## INFORME TÉCNICO DE EVALUACIÓN DE ESTUDIO DE IMPACTO AMBIENTAL

FECHA:	23 DE MAZO DE 2021
NOMBRE DEL PROYECTO:	PLAZA COMERCIAL Y GASOLINERA
PROMOTOR:	NOVA GLORY PANAMÁ, S.A.
CONSULTORES:	LUIS QUIJADA Y GABIAN MAREGOCIO
UBICACIÓN:	CORREGIMIENTO DE CHILIBRE, DISTRITO DE PANAMÁ, PROVINCIA DE PANAMÁ.

Área de las líneas de alta tensión y servidumbre a nombre del Canal de Panamá

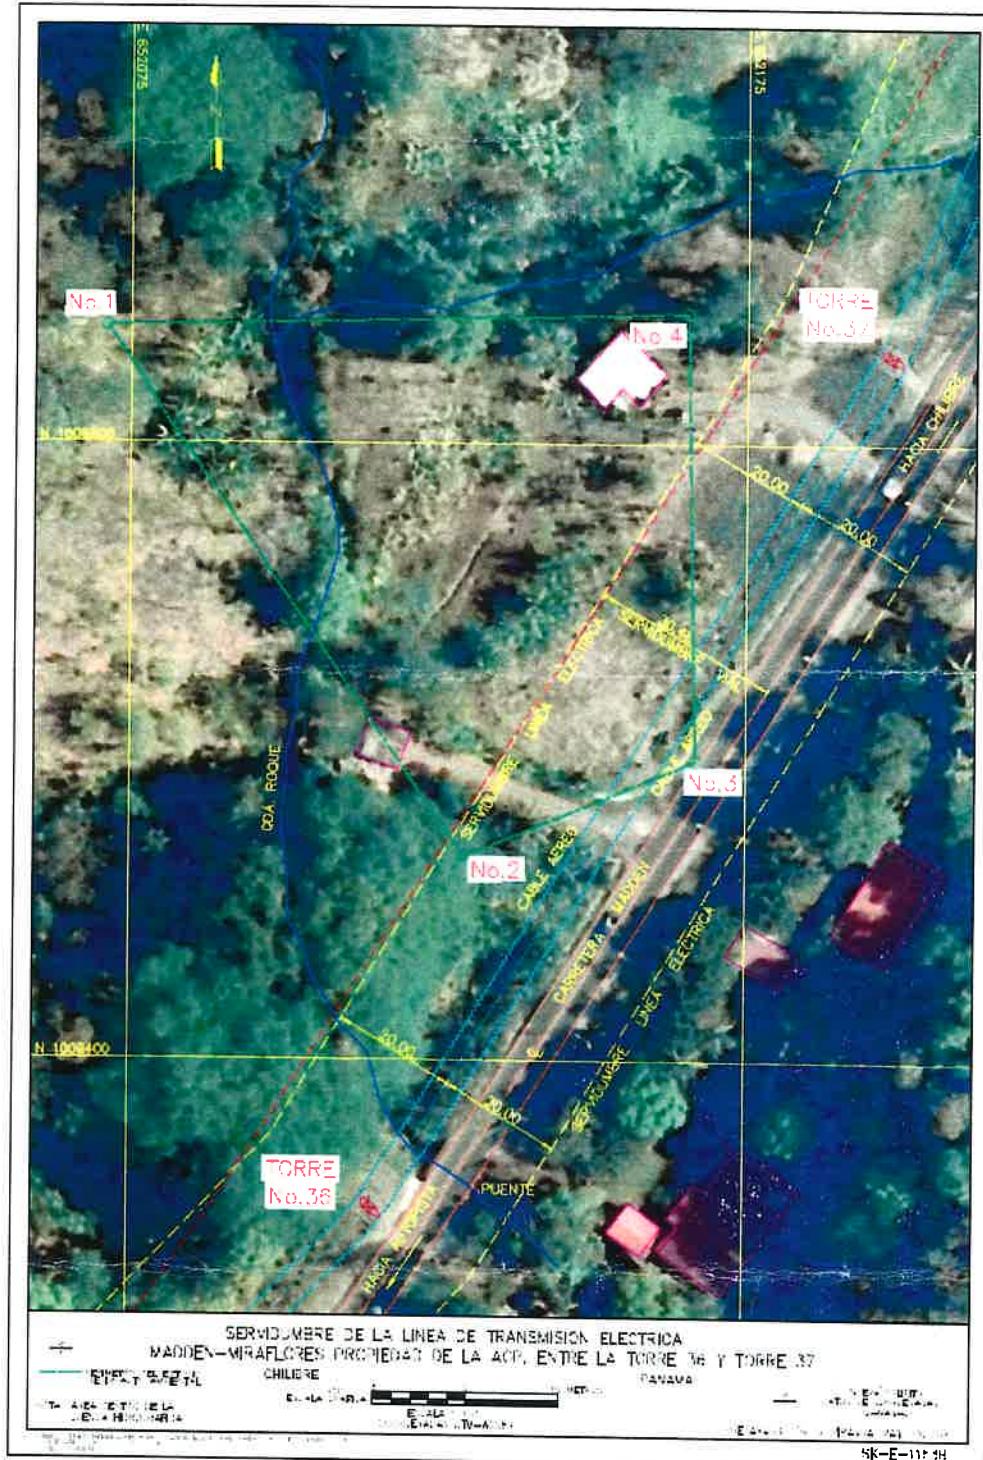
Adicionalmente, de acuerdo a las coordenadas suministradas, este proyecto se ubica entre las torres de alta tensión #36 y #37, en áreas de la servidumbre del Canal de Panamá, la cual comprende 20 metros de cada lado (40 metros en total) de las torres. Debido a esta situación, cualquier tipo de construcción, paisajismo, sembradío, excavación o colocación de objetos dentro de la servidumbre delimitada a 20 metros a cada lado de la línea central de las torres de transmisión de energía de la Autoridad del Canal de Panamá (ACP), está prohibida.

Ubicación del proyecto de acuerdo a la Ley 21 de 1997

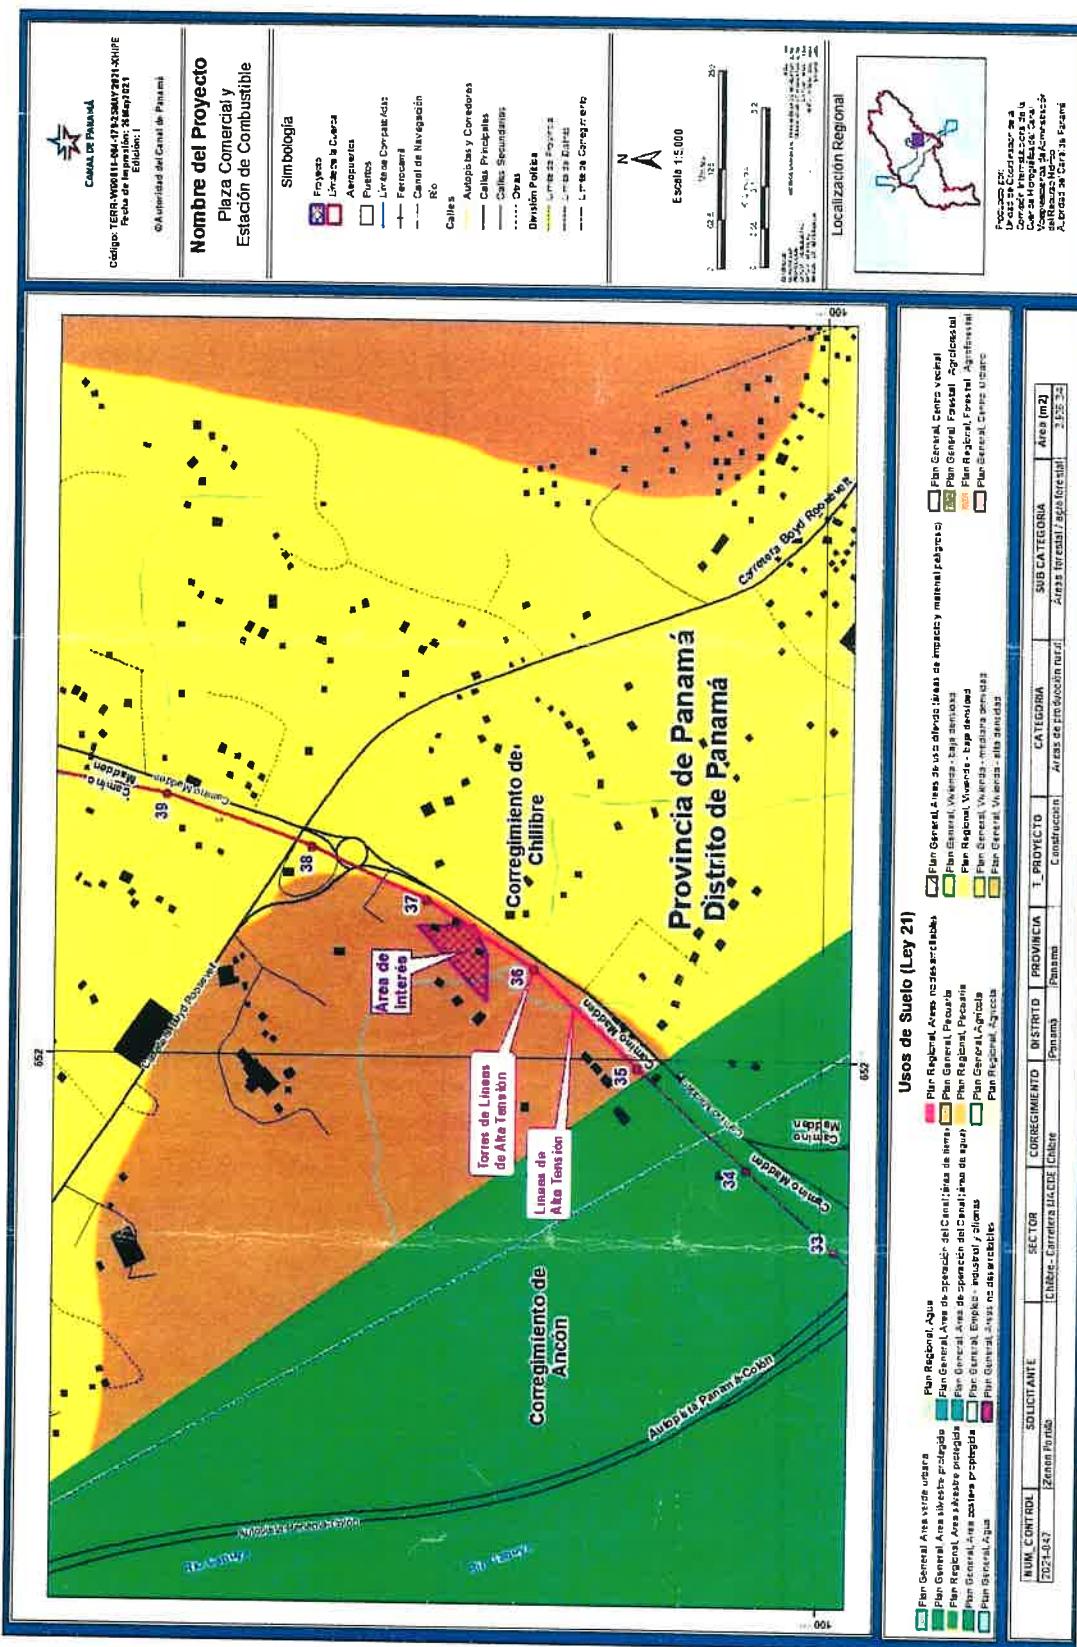
El proyecto se localiza en la Cuenca Hidrográfica del Canal de Panamá (CHCP), bajo el uso de suelo Categoría II Áreas de Producción Rural, Subcategoría Área Forestal / Agroforestal en lo dispuesto en la Ley 21 de 2 de julio de 1997, siendo incompatible con la actividad planteada.

**Mapa #2. Ubicación del proyecto de acuerdo a la ley 21 de Uso de Suelo. Obsérve el trazado (color rojado) de la línea de alta tensión, estas constan de una servidumbre a nombre del Canal de Panamá.**
